改善箇所説明図

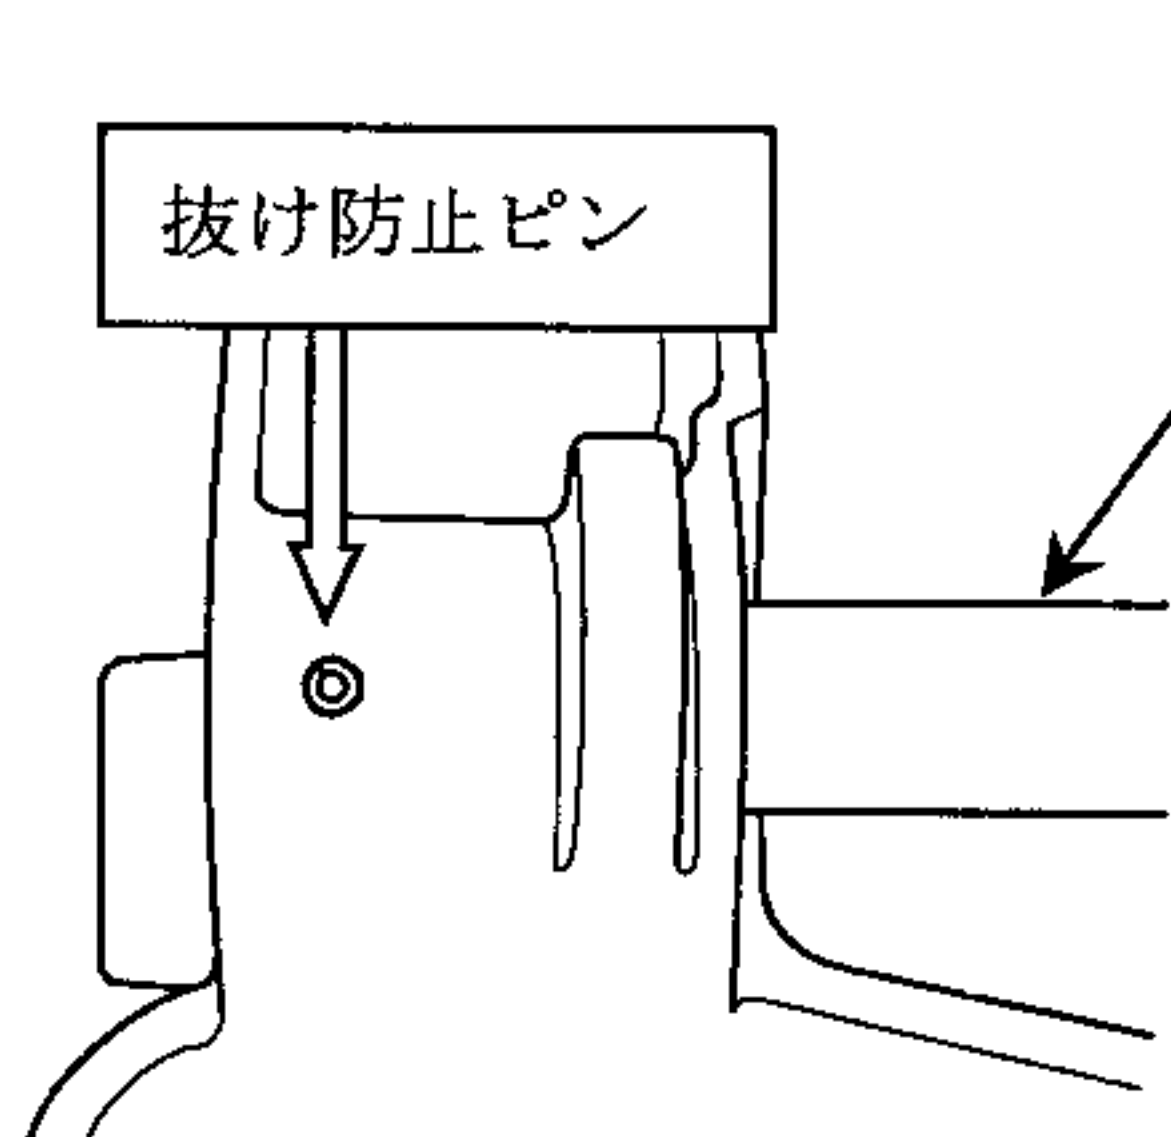
基準不適合箇所

不具合の内容

制動装置において、ブレーキペダルの支点となるシャフトと軽合金製シャフトホルダーとの勘合が不適切なため、そのままブレーキ操作を繰り返すと、シャフトが徐々に抜け、ブレーキペダル取り付け部にガタが生じ、最悪の場合、当該部位が抜けてブレーキ操作ができなくなるおそれがある。

全車両、シャフト部を点検し、勘合が不適切なものは良品と交換し、規準値内のものは、抜け防止ピンを取り付ける。

識別：ブレーキペダルに赤色のペイントのマークを塗付する。
